ISTANZA DI PERMESSO DI RICERCA PER
IDROCARBURI "LA CERASA"
OSSERVAZIONI PROCEDURA VIA

ISTANZA DI PERMESSO DI RICERCA PER IDROCABURI
"LA CERASA"

Avv. Oreste Agosto e Prof.ssa Albina Colella

22 Febbraio 2017

Fig. 37. A sinistra: l'area in cui sono ubicate le istanze di permesso di ricerca petrolifera Monte Cavallo, La Cerasa, Pignola e il giacimento della Val d'Agri. A destra: presenza di 17 pozzi in Val d'Agri con breakout da circa 500 m ad oltre 5000 m di profondità.

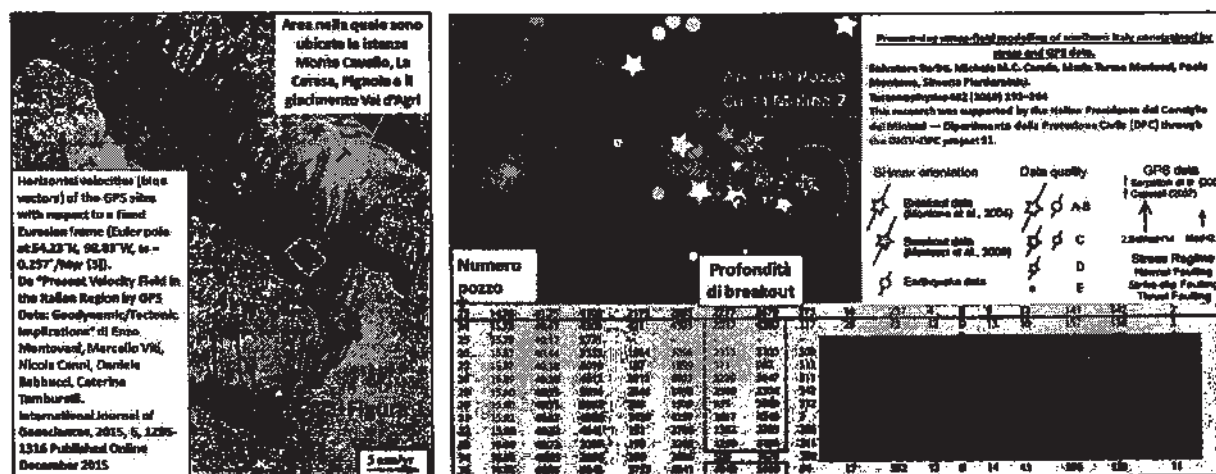
Per quanto riguarda la Val d’Agri in Fig. 37 sono riportati i dati delle deformazioni di 17 pozzi profondi. I pozzi dal 32 al 35 sono ubicati nei pressi del pozzo di reiniezione Costa Molina 2 che determinerebbe dispersioni incontrollate di fluidi inquinanti che fuoriescono a Contrada La Rossa, come evidenziato da qualche anno dalla Prof. Colella di Unibas.

Rimane poi il problema della integrità o meno del pozzo di reiniezione Costa Molina 2 che si trova in un'area soggetta a deformazioni, come si vede nella Fig. 37, e delle eventuali conseguenze inquinanti."

Fig. 38 A,B - Le foto illustrano la presenza di faglie nel sottosuolo del pozzo di reiniezione petrolifera Costa Molina 2, secondo l'interpretazione di Stabile *et al.* (2014) e di Improta *et al.* (2015).

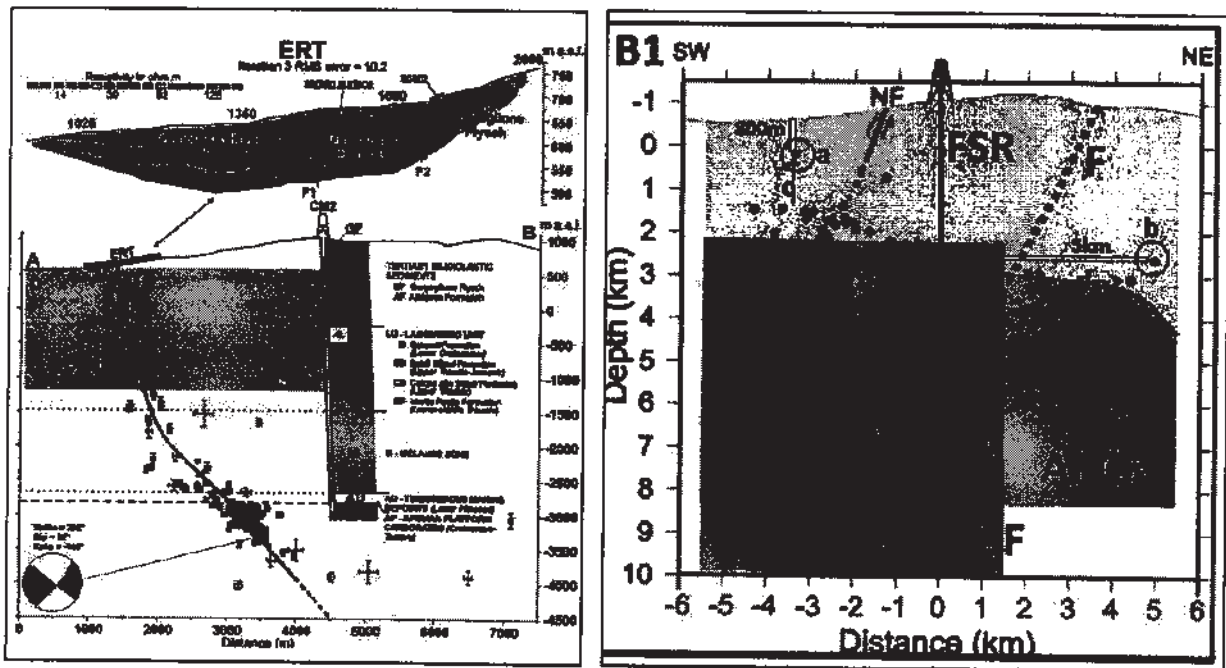
La reiniezione, pur essendo considerata una *best practice*, deve comunque fare i conti con la struttura geologica del sottosuolo. Questa attività può causare sismicità indotta, che in territori con tettonica attiva e sismicità come quello di La Cerasa, può anche innescare grossi terremoti, lì dove ci sono le idonee condizioni del sottosuolo. Per di più può anche accadere che, in presenza di faglie in prossimità del pozzo di reiniezione, le acque di scarto reiniettate poi migrino lungo tali faglie per chilometri nel sottosuolo, come accaduto presso il Pozzo Costa Molina 2, con il rischio di contaminare le falde acquifere. Solo dopo 13 anni di attività si è scoperto, attraverso studi scientifici, che nel sottosuolo di questo pozzo sono presenti delle faglie lungo cui le acque reiniettate migrano per diversi chilometri verticalmente e orizzontalmente, creando sismicità indotta (Fig. 38), come documentato da Stabile *et al.* (2014) e Improta *et al.* (2015).

L'istanza La Cerasa si trova in un'area con tettonica attiva e ad alta pericolosità sismica, dove si possono verificare problemi analoghi a quelli dell'adiacente concessione Val d'Agri.
